Tillgänglighetsinventering av Trobergshemmet Södra

2024

Bild 3: Det står Trobergshemmet men det är svårläst.

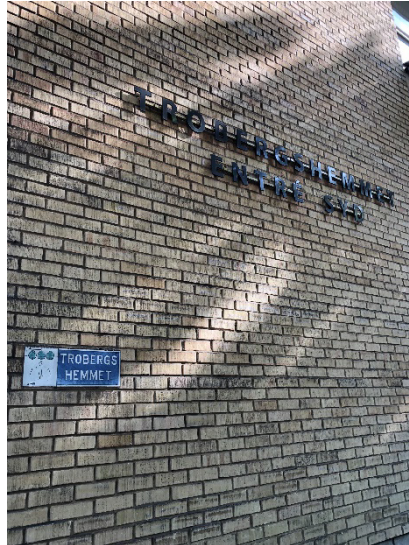
På den yttre väggen av byggnaden som är riktad mot vägen står det "Trobergshemmet" skrivet med svarta bokstäver mot en gul bakgrund. Texten är något svår att läsa eftersom det finns en svart rand bakom bokstäverna som går genom bokstäverna. För bättre läsbarhet skulle texten kunna vara större. Det finns även en mindre skylt med vit text på blå bakgrund.

Bild 12: Belysningen bländar.

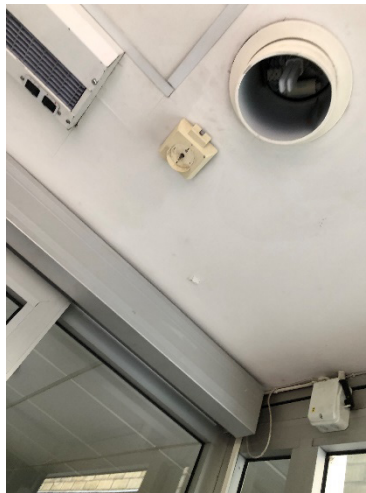
I taket fattas kåpor på belysningsarmaturen, vi rekommenderar även en upplyftning av vindfånget. Vindfånget har en acceptabel yta och vändyta på 150 centimeter x 295 centimeter. Det uppfyller minimimåtten för utrymmet som är 150 centimeter x 150 centimeter.

Bild 15: Det finns nivåskillnader i kaklet.

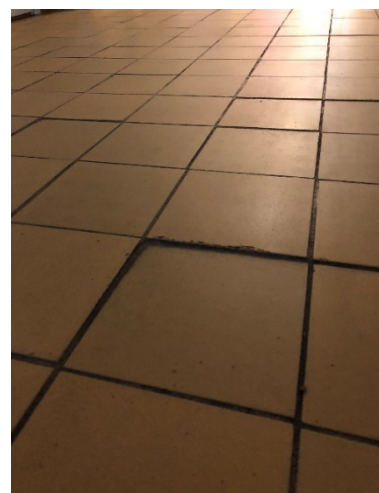
Golvet har många förslitningsskador särskilt på klinkerpartierna. En del plattor är trasiga och att byta ut hela golvet skulle avsevärt förbättra rummets utseende. Det finns en klädhängare med krokar i olika höjder. Bredvid entrén står en rollator till utlåning. I rummet finns också en soffa med armstöd.

Bild 34: Ledstängerna är inte korrekt utförda, de är för korta.

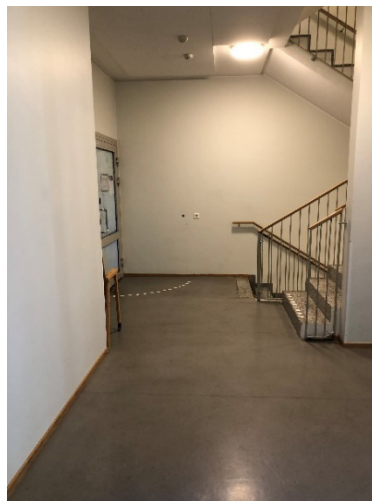
Ledstängerna är för korta, de bör börja 30 centimeter före trappans början och fortsätta 30 centimeter efter trappans slut. Den nuvarande höjden på ledstången är 92 centimeter, det bör finnas en ledstång på 70 centimeters höjd och en annan på 90 centimeters höjd. De fyrkantiga ledstängerna är 4,5 centimeter breda. Ledstänger bör vara avrundade eller runda för bättre greppvänlighet.
